伊方発電所3号機 1次系配管取替工事(低温側低圧注入ライン) コメント回答リスト

2021年5月6日

(余熱除去設備配管RH01)
第1.3-5図 耐震評価範囲

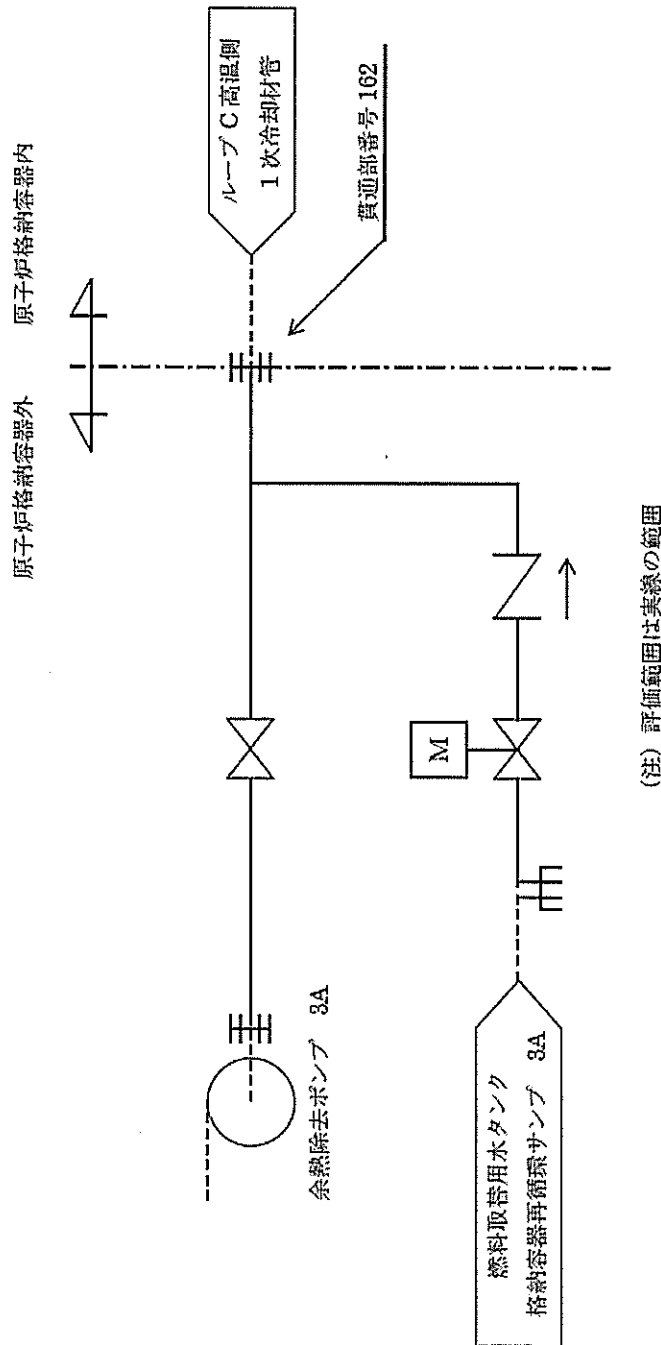
No.	資料	ご確認事項	補足説明	説明資料
7	資料5 「耐震性に関する 説明書」	耐震計算書の結果は、再稼働時は、代表で説明していたと認識しているが、今回の届出対象は同じ代表のものか？ また、耐震計算書のFRS等について、今回の届出は再稼働工認を読み込みに行くことは出来ないか、検討すること。	耐震計算書の結果について、再稼働工認(平成28年3月23日付け原規規発第1603231号にて認可)においては代表箇所 で結果をお示していたが、今回の届出対象配管は再稼働工認の代表箇所とは異なっており、配管取替工事の届出 としては、既届出の実績どおり、耐震計算結果をお示しすることが適切であると考えております。(参考として、再稼働工 認において代表箇所を示した評価範囲の図及び結果を別紙-2に示す。) また、耐震計算書の記載内容について、全体的な方針については再稼働工認を引用しておりますが、配管取替工事の 届出に関する評価方法や許容限界等の各論については、既届出の実績どおり、改めてお示しすることが適切であると 考えております。 例えば、FRSであれば、再稼働工認では単独質点のグラフが載っているだけですが、今回の配管取替工事の届出にお いては、複数質点に係る配管であり、複数質点の包絡FRSを使用しており、包絡性を確認するために、FRSをお示し しております。	別紙-2
8	-	今回の取替箇所について、溶存酸素の低減が図れる箇所なの か。	今回の取替箇所は、プラント起動前の余熱除去系統運転時において溶存酸素濃度を低く管理しておりますが、原子炉 冷却材圧力バウンダリ範囲の配管であり、万一割れが発生した場合に影響が大きいため念のため取替えを行うもの です。 上記内容について補足説明資料に追加します。	補足説明資料
9	概要資料 補足説明資料	大飯事象を踏まえて変更した内容、変更していない内容を明確に 説明すること。	配管内表面の加工硬化低減、パフ研磨、全層Tig溶接はSCC対策として従前より適用してきた方法であり、大飯3号機 事象を受け、本工事の調達管理として、これらの対策が実施される計画となっていることを確認しており、大飯3号事象 を踏まえても、工事内容の変更が必要ないことを確認しております。 上記の説明となるよう、概要資料および補足説明資料を修正します。	概要資料 補足説明資料

平成28年3月23日付け原規規発第1603231号 にて認可された工事計画の
資料13-17-3-22「原子炉冷却系統施設の配管の耐震計算書」抜粋
